Termék adatlap

HL138N és HL138NH falba süllyeszthető klíma és kondenzátum szifon „ÚJ – továbbfejlesztett változat“

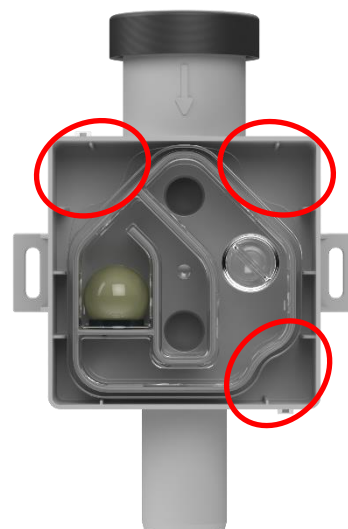
Egyszerűbb beépítés:

A bemeneti és kimeneti csonekakat egy tengelybe rendeztük, így a nyomvonal kijelölés, kialakítás, vésés egyszerűbb és egyértelműbbé válnak.

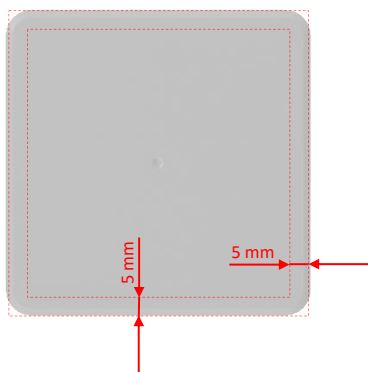
Egyszerűbb karbantartás:

A szifonkazetta a korábbi négyzet alak helyett háztető szerűen csúcsos kialakítású lett. Ez lehetővé teszi a kazetta szerszám nélküli, kézi kiemelését.

Emellett a tömítő karmantyúkat a kazetta bemeneti és kimeneti csonekjaira vulkanizáltuk, így nem lehetséges az elvesztésük.

A kazetta szifonját is tökéletesítettük, ami az installációs hibákból vagy a klíma beltéri egység belső cseppvíz vezetékezésének sajátosságaiból adódó dupla szifon jelenség áramlás-blokkoló hatását és az ebből adódó problémák esélyét hivatott csökkenteni.
